LOGISTIC  
EUROPE

MEMOIRE EN REPONSE AUX OBSERVATIONS ET AUX  
RECOMMANDATIONS DU SDIS 41 DANS SON AVIS N°1942263-R2022.1403  
du 27/12/2023

CATELLA LOGISTIC EUROPE  
AVENUE GEORGES POMPIDOU  
41200 ROMORANTIN-LANTHENAY

Bâtiment A : Nouvel accès en partie Nord-Est

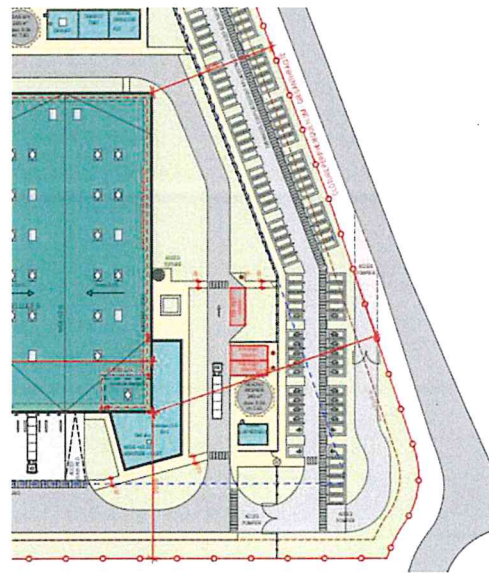
**Observation n°1 :** « Créer pour chaque bâtiment un second accès, le plus éloigné possible de celui existant, depuis la voie publique »

**Réponse :** Création de ces nouveaux accès prise en compte dans les nouveaux plans masses des bâtiments, en PJ, conformément aux extraits ci-dessous.

Bâtiment B : Nouvel accès en partie Sud-Est

Bâtiment A

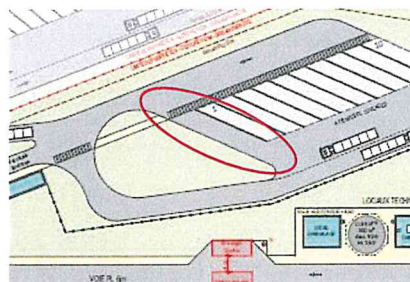
**Observation n°4 :** « Garantir un emplacement libre de circulation pour les secours, en toutes circonstances, au niveau des parkings d'attente PL. Les girations pour les engins de secours devront être respectés depuis ce passage réservé. »

**Réponse :** Plans mis à jour suivant demande (voir plans masse en PJ).

Bâtiment A : 2 réserves de 240m<sup>3</sup> chacune avec 2 aires d'aspiration

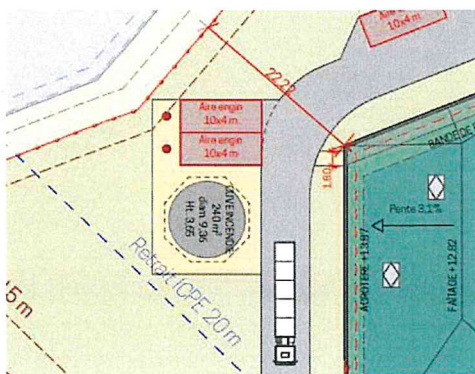
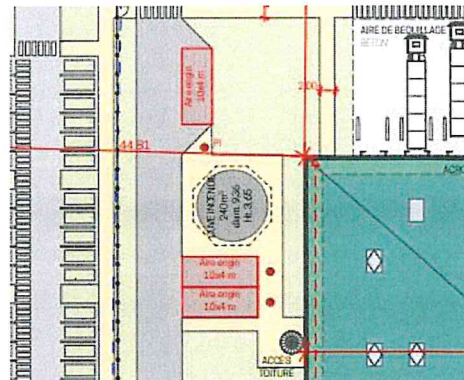
**Observation n°13 :** « Prévoir pour compléter la DECI des bâtiments « A » et « B », des réserves incendie. Elles seront implantées en complément des PEI normalisés précités.

Bâtiment « A » :

- Une réserve 300 m<sup>3</sup> sera dotée de 3 poteaux d'aspiration de 150 mm et de 3 aires d'aspiration (4 / 10 m).  
ET
- Une réserve 120 m<sup>3</sup> sera dotée de 1 poteau d'aspiration de 150 mm et de 1 aire d'aspiration.  
OU
- Deux réserves de 240 m<sup>3</sup> chacune avec 2 poteaux d'aspiration de 150 mm et 2 aires d'aspiration.

**Réponse :** Les plans ont été repris en ce sens (voir documents en PJ et extrait ci-dessous).

Bâtiment B : 2 réserves de 240m<sup>3</sup> chacune avec 2 aires d'aspiration

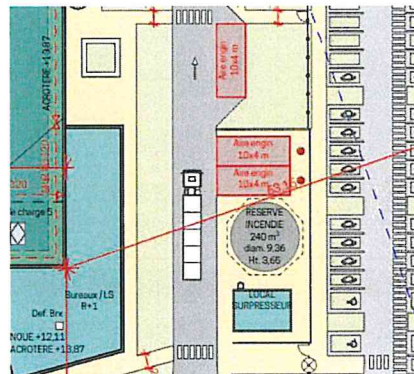
Bâtiment « B » :

- Une réserve de 240 m<sup>3</sup> avec 2 poteaux d'aspiration de 150 mm et 2 aires d'aspiration.  
OU
- Deux réserves 120 m<sup>3</sup> chacune dotée de 1 poteau d'aspiration de 150 mm et de 1 aire d'aspiration. »
